**MUNICIPIO DE SAN PEDRO GARZA GARCÍA, N.L.
SECRETARÍA DE INFRAESTRUCTURA Y OBRAS PÚBLICAS
DIRECCIÓN DE NORMATIVIDAD Y CONTRATACIÓN**

Acta que se formula en relación al concurso: **MSP-OPM-RP-091/22-CP**, relativo a: **REHABILITACIÓN PARQUE NARANJO Y SUS CALLES (MIGUEL HIDALGO, NIÑOS HÉROES Y CORREGIDORA) REGENERACIÓN DE CASCO (PLAZA NARANJO, PLAZA JUÁREZ Y CALLES) FASE 1, CASCO URBANO, SAN PEDRO GARZA GARCÍA, NUEVO LEÓN.** Siendo las 14:00 horas del día 02 de Septiembre del 2022.

DETALLE TUBO PROTECCIÓN MANTENIMIENTO

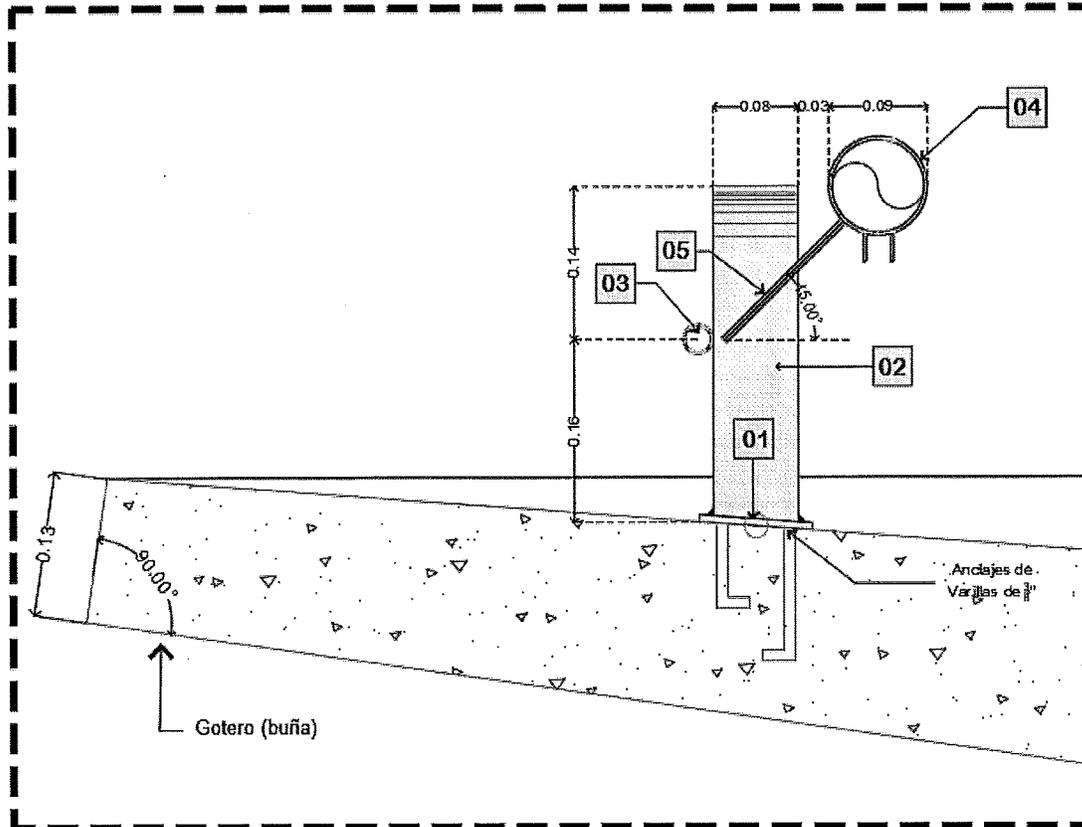
Suministro y colocación de barandal para protección a personal de mantenimiento, en zona de lecho superior de cubierta, a base de barandal de 30 cm de altura con pasamanos de tubo mecánico ced.30 de 3" de diámetro con peso de 6.45 kg/ml, poste a base de solera metálica de 3"x1/4" doble, travesaño a base de tubo mecánico de 3/4" de diámetro ced.30, conector de poste a pasamanos con solera de 3x1/4" de 15 cm de largo, con placa base para postes con pl de 1/4" con 2 anclas de varilla de 3/8", según detalle en plano arquitectónico; incluye: materiales, primario anticorrosivo, pintura de esmalte color., cortes, soldadura, acarreos, equipo, herramienta y mano de obra.**Favor de proporcionar plano mencionado en el concepto**

R.- Respuesta. se anexa detalle de barandal.

CÉDULA DE MATERIALES

01. Placa de acero de $\frac{1}{4}$ " con primer acrílico color S.M.A.O.

02. Soportes verticales a base de solera de $\frac{1}{4}$ " X 3" (6 x 76 mm).

03. Tubo mecánico cédula 30 de $\frac{3}{4}$ " Ø (Int. 22.9 mm, ext. 26.67 mm) soldado a canto en soportes verticales.

04. Tubo mecánico cédula 30 de 3" Ø (Ext. 88.90 mm), espesor de pared de 3.05 mm y peso de 6.45 kg/m, soldado a soporte de solera.

05. Soporte de solera de $\frac{1}{4}$ " X 3" (6 x 76 mm) de 15 cm de longitud, soldada a tubo pasamanos y soportes verticales en ángulo de 45°.
